SERVICE INFO – INA 0108

A segédberendezések meghajtásának a területén lévő zajok elhárítása

Opel: Astra H, Signum, Vectra C, Zafira B
Motorok: Z18XER
Cikksz.: 535 0143 10

1. ábra: Váltás a merev szíjtárcsáról a generátor-szabadonfutóra

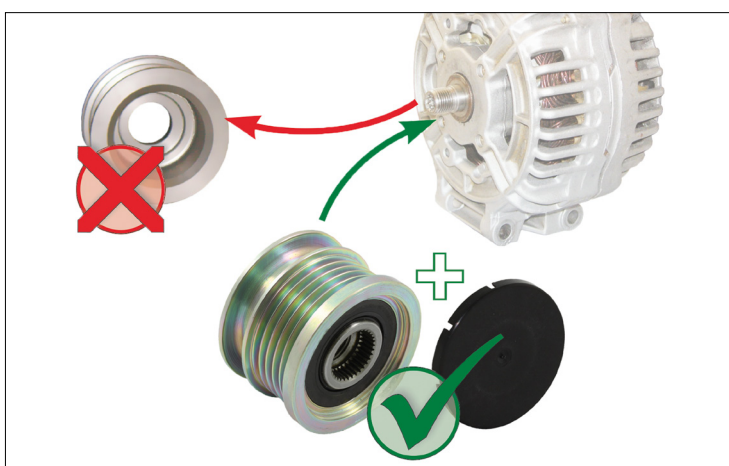
A bordás ékszív erős lengései miatt a fent nevezett járműveknél a merev generátor-ékszíjtárcsával szerelt járműveknél erős zajképződés fordulhat elő.

Műszaki megoldásként a Schaeffler Automotive Aftermarket ehhez a járműhöz egy generátor-szabadonfutót kínál. Ez csökkenti a segédhajtások dinamikus terheléseit és így megakadályozza a zajképződést.

Schaeffler Automotive Aftermarket ajánlja, hogy az érintett, merev generátor-szíjtárcsával szerelt járműveket alakítsa át 535 0143 10 cikkszámú generátor-szabadonfutóra.
